Příloha č. 5sa
Vyhodnocení připomínek obcí a veřejnosti

- **Návrh Změny č. 2 Územního rozvojového plánu**
- **Vyhodnocení vlivů návrhu Změny č. 2 Územního rozvojového plánu na udržitelný rozvoj území**
- **návrhy jednotlivých územních opatření k akceleračním oblastem vymezeným v návrhu Změny č. 2 Územního rozvojového plánu**

Příloha č. 5sa – Vyhodnocení připomínek obcí a veřejnosti

Příloha 5: Poloha navrhované akcelerační zóny, vyznačené červeným obrysem, v návaznosti na migrační koridor velkých savců a kritické místo jejich migrace

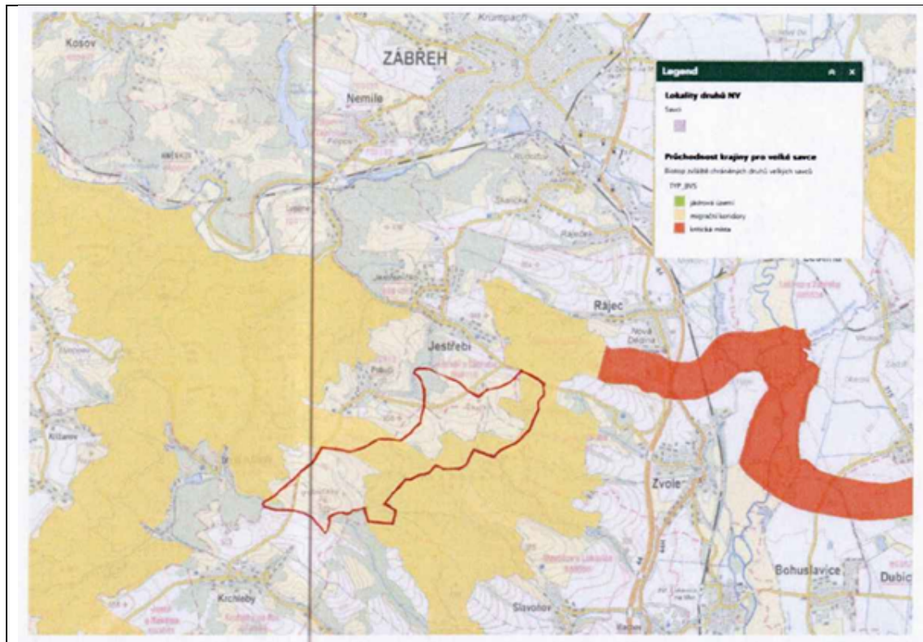
Poř. č.	**Připomínkové místo**	**Číslo jednací**	**Článek**	**AO**	**Připomínka**	**Vyhodnocení**
					Požaduji, aby byl tento postoj obce a obyvatel respektován a aby nebyla akcelerační oblast vymezována proti výslovnému a odůvodněnému nesouhlasu dotčeného území. Nesouhlas místní samosprávy je jedním z veřejných zájmů, který je pořizovatel povinen při rozhodování zvažovat. Prosazení záměru přes výslovný a odůvodněný nesouhlas samosprávy bez přezkoumatelného zdůvodnění nadřazenosti jiného veřejného zájmu je v rozporu se zásadou proporcionality a s principy územní samosprávy zakotvenými v čl. 8 Ústavy ČR a v čl. 101 odst. 4 Listiny základních práv a svobod. **III. Závěr** Z výše uvedených důvodů považuji návrh vymezení akcelerační oblasti AOV103 Jestřebí za věcně nesprávný, nedostatečně odůvodněný a nepřiměřený. **Navržená lokalita není vhodná pro vymezení akcelerační oblasti pro větrnou energetiku, protože vykazuje zásadní střety s ochranou obyvatel, vodních zdrojů, zemědělské půdy, krajinného rázu, migračních koridorů a zvláště chráněných druhů.** Návrh zároveň nedostatečně řeší kumulativní vlivy, bezpečnostní rizika a dopady související infrastruktury. **Požaduji proto, aby byla akcelerační oblast AOV103 Jestřebí v celém rozsahu vypuštěna z návrhu Změny č. 2 Územního rozvojového plánu ČR.** Současně požaduji, aby se správní orgán s těmito připomínkami vypořádal jednotlivě, konkrétně a přezkoumatelně, nikoliv pouze obecným odkazem na navazující řízení. **Přílohy:** Příloha č. 1 a č. 2: Doložené veřejné informace o výskytu vlka v širším okolí řešeného území – oznámení města a záznam z fotopasti Příloha č. 3 – Mapa biotopu vybraných zvláště chráněných druhů velkých savců v širších souvislostech ČR s orientačním vyznačením AOV103 Jestřebí. Příloha č. 4 – Detailní mapa migračního koridoru / biotopu velkých savců s překryvem navrhované akcelerační oblasti AOV103 Jestřebí. Příloha č. 5: Výřez z mapového podkladu s vyznačením území Přírodního parku Březná a navrhované akcelerační oblasti AOV103 – grafické znázornění prostorové vazby mezi chráněným územím a navrhovanou oblastí. Příloha č. 6: Výřez z mapového podkladu s vyznačením území Přírodního parku Březná a navrhované akcelerační oblasti AOV103 – grafické znázornění prostorové vazby mezi chráněným územím a navrhovanou oblastí.
